Concours pour un projet de Crématoire, à Vevey.

CONCOURS POUR UN CRÉMATOIRE, A VEVEY

Extrait du rapport du jury.

1^{er} rang, projet « Scarabée »,

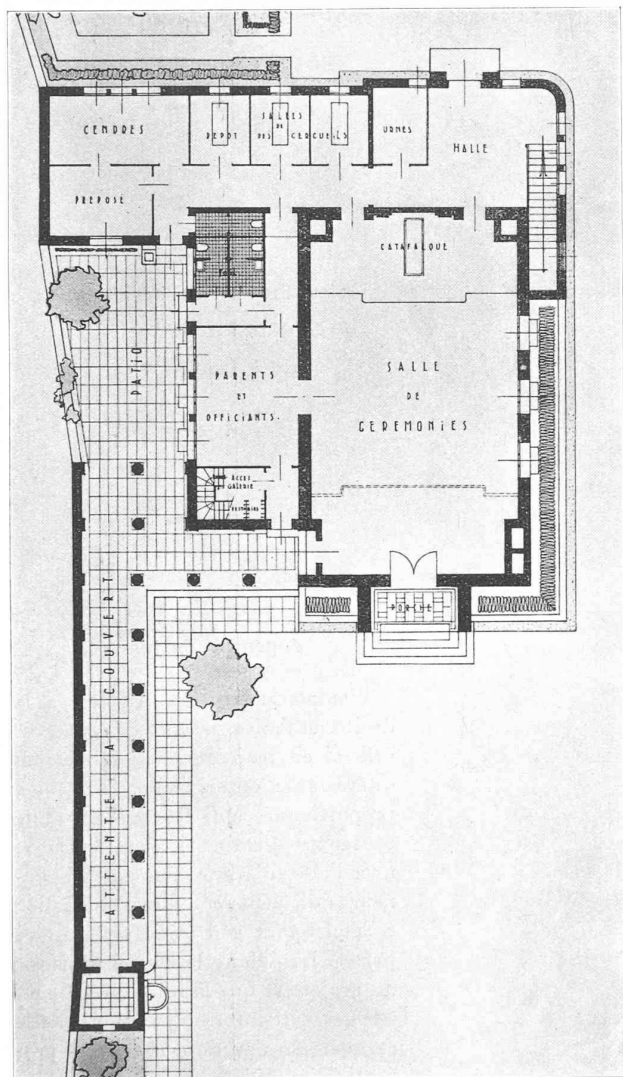
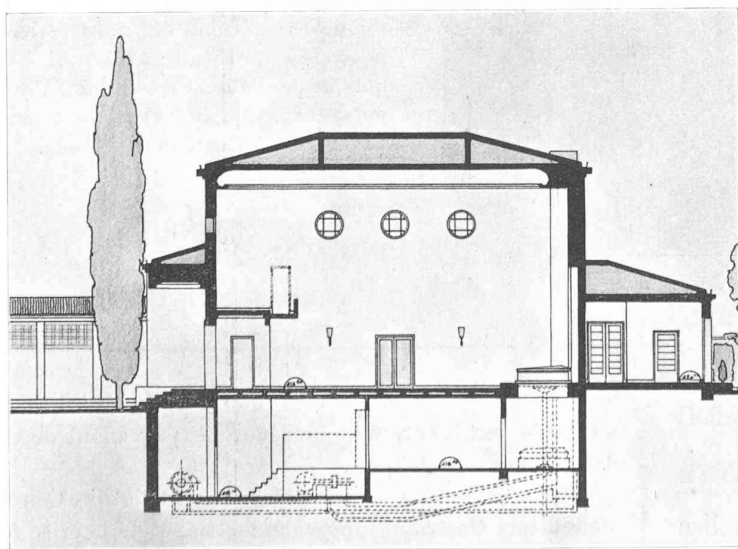
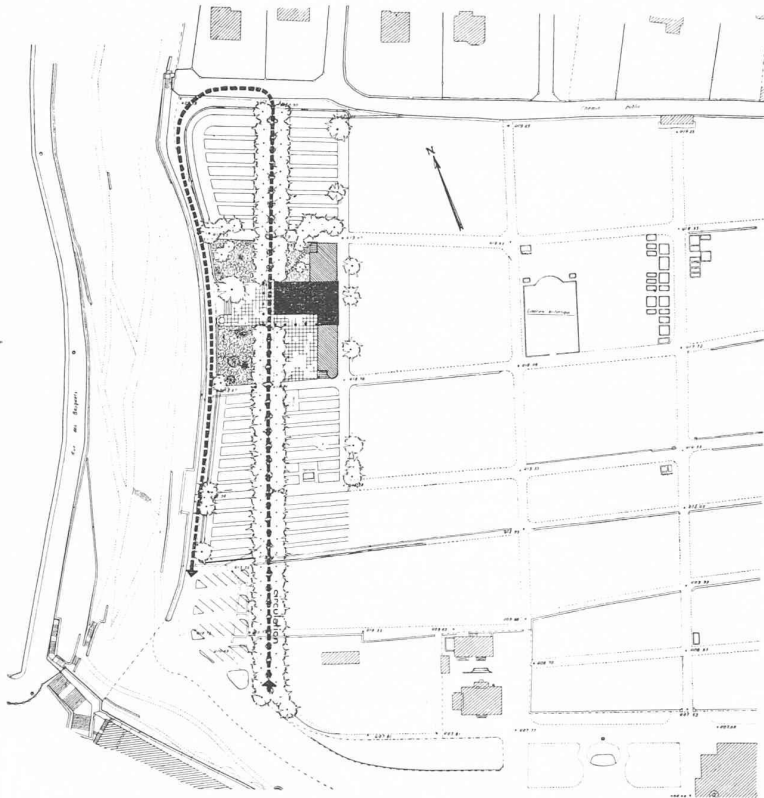
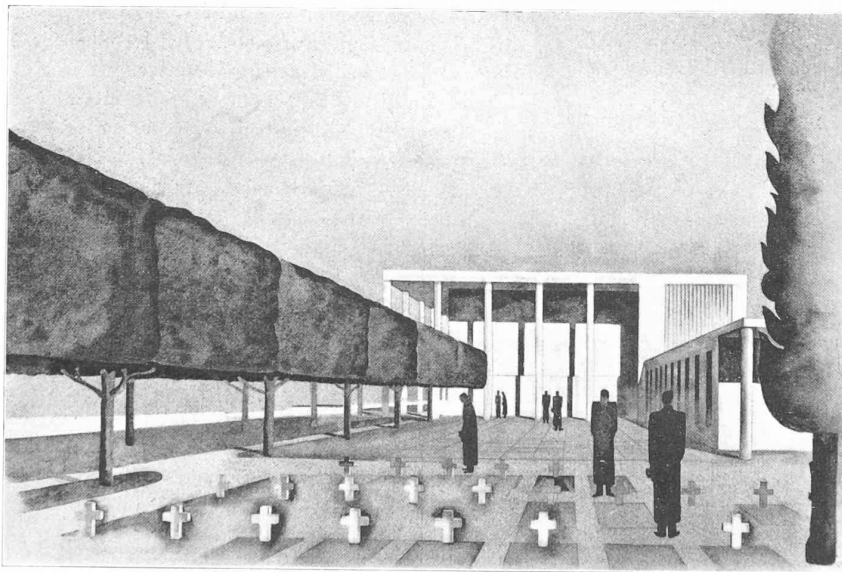
L'implantation des constructions est originale et intéressante, les circulations sont bien étudiées, les divers locaux sont groupés de façon heureuse et faciliteraient le service.

La disposition de la salle parents-officiants, en relation avec la salle des cérémonies et entrée spéciale, est heureuse et permettrait l'agrandissement occasionnel de la salle. Sans modification essentielle du projet, des améliorations sensibles pourraient être réalisées. L'entrée est insuffisante, elle devrait être étudiée en relation avec le promenoir couvert. Cette proposition de l'auteur est intéressante. La hauteur de la salle et des diverses annexes devrait être réduite, ce qui aurait pour résultat d'améliorer l'aspect et de réduire le coût de la construction.

II^{me} rang :
projet « Pro mortuis nihil nisi bene »,
de M. Marc Piccard, architecte,
à Lausanne.

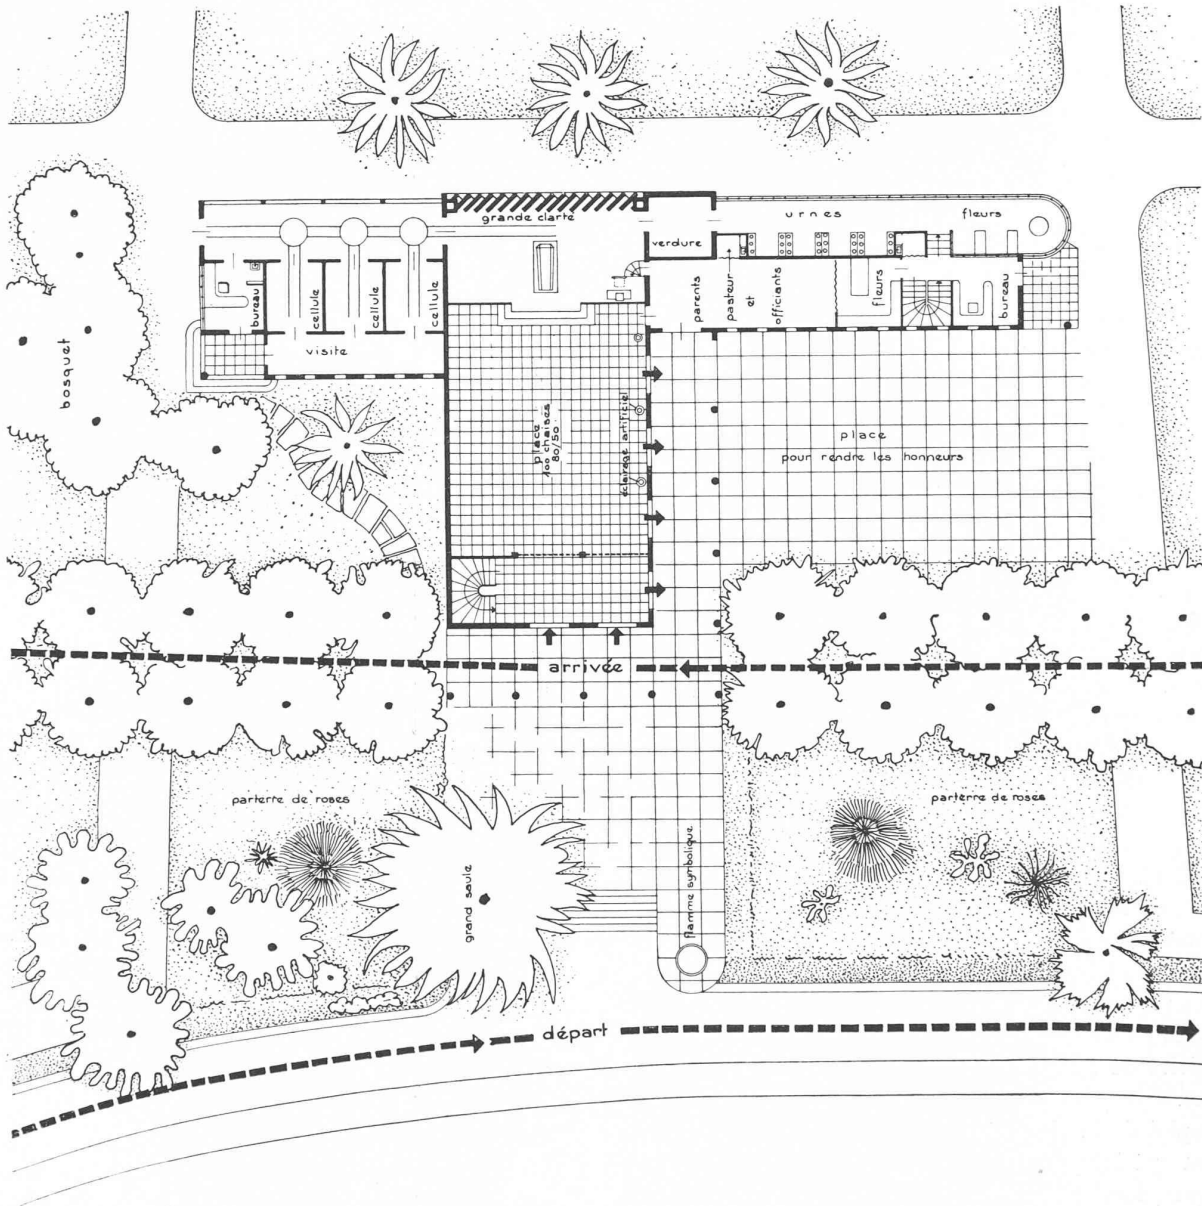
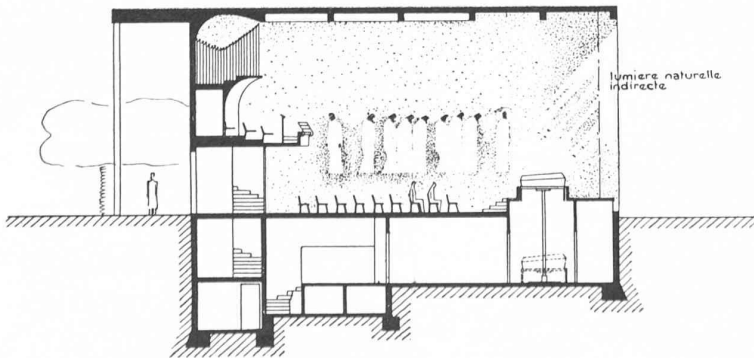
L'emplacement de l'édifice, à la droite de l'allée, permet de conserver celle-ci en majeure partie. Solution intéressante et originale. Salle bien proportionnée, qui, flanquée par l'aile contenant certains services, encadre, avec l'allée d'arbres, une place d'honneur qui peut compléter la salle; celle-ci ayant une série de grandes portes. Le défaut le plus important du projet est que la relation entre les services soit interrompue par la salle et quelques-uns de ceux-ci mal proportionnés. L'annexe contenant les cellules des dépôts est bien comprise et sa relation avec la salle des cérémonies, facile. Sous-sol sous l'annexe superflu. Circulation extérieure compliquée. Le cube de construction pourrait être réduit; celui qui est indiqué par l'auteur est inexact. Projet ayant des qualités et pouvant servir de base à une nouvelle étude.
